Kalisz, dnia 26 kwietnia 2016 roku

INFORMACJA

dot. postępowania na sukcesywne dostawy sprzętu jednorazowego do zabiegów angiograficznych i angioplastycznych

a) Port CT i MRI niskoprofilowy

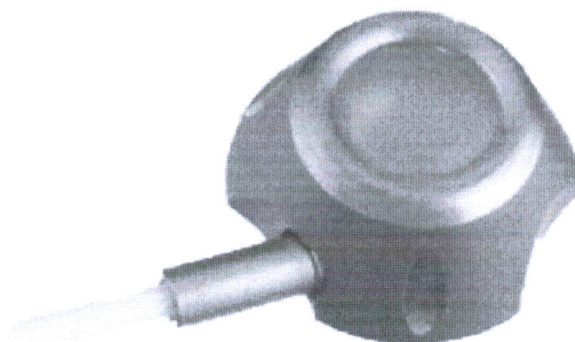
4. Czy Zamawiający dopuści i uzna za równoważne porty o parametrach jak poniżej?

Według Wykonawcy jedyna różnica polega na parametrach: waga, wysokość, kształt komory, długość i rozmiar cewnika, średnica membrany; oraz ilości i rodzaju akcesoriów potrzebnych do założenia portu, **co nie ma wpływu na długotrwałą chemioterapię i nie zmienia przeznaczenia przedmiotu zamówienia.**

W przypadku odpowiedzi negatywnej prosimy o wyjaśnienie, jakie cechy oferowanego produktu nie spełniają cech równoważności.

1. niskoprofilowy 6.6F cewnik redukuje ryzyko zakrzepicy
2. duża średnica przegrody daje lepszą dostępność
3. laminarny, wirujący przepływ płynu, uzyskany dzięki bocznemu ustawieniu kaniuli wyjściowej.
4. jednoruchowy mechanizm blokujący pozwala na szybki, prosty i bezpieczny proces implementacji
5. wypełnione silikonem otwory mocujące zapobiegają wrastaniu

Materiał	Wysokość portu (mm)	Waga portu (g)	Podstawa portu (mm)	Średnica membrany (mm)	Cewnik	Średnica wewnętrzna cewnika (mm)	Średnica zewnętrzna cewnika (mm)	Rozmiar (Fr)	Długość cewnika (mm)	Objętość portu (ml)
niskoprofilowy	Tytan	10,8	9,5	24	10,2	Poliuretanowy	1,0	2,2	6,6	550	0,4

Odpowiedź: Zamawiający nie wyraża zgody na zaoferowanie portów o powyższej charakterystyce.

b) Port CT i MRI standardowy

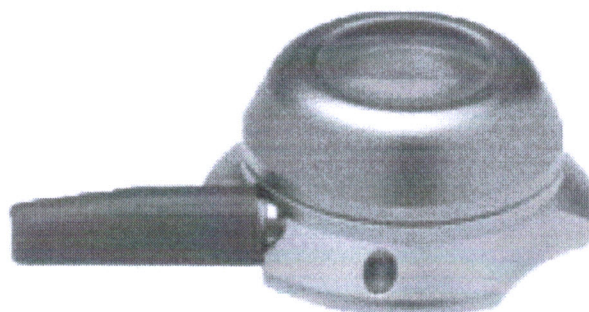
2. silikonowy 7.5F cewnik redukuje ryzyko zakrzepicy
3. duża średnica przegrody daje lepszą dostępność
4. laminarny, wirujący przepływ płynu, uzyskany dzięki bocznemu ustawieniu kaniuli wyjściowej.
5. jednoruchowy mechanizm blokujący pozwala na szybki, prosty i bezpieczny proces implementacji
6. wypełnione silikonem otwory mocujące zapobiegają wrastaniu

Materiał	Wysokość portu (mm)	Waga portu (g)	Podstawa portu (mm)	Średnica membrany (mm)	Cewnik	Średnica wewnętrzna cewnika (mm)	Średnica zewnętrzna cewnika (mm)	Rozmiar (Fr)	Długość cewnika (mm)	Objętość portu (ml)
Tytan	13,5	12,5	26,8	11,9	Silikowony	1,4	2,5	7,5	660	0,7
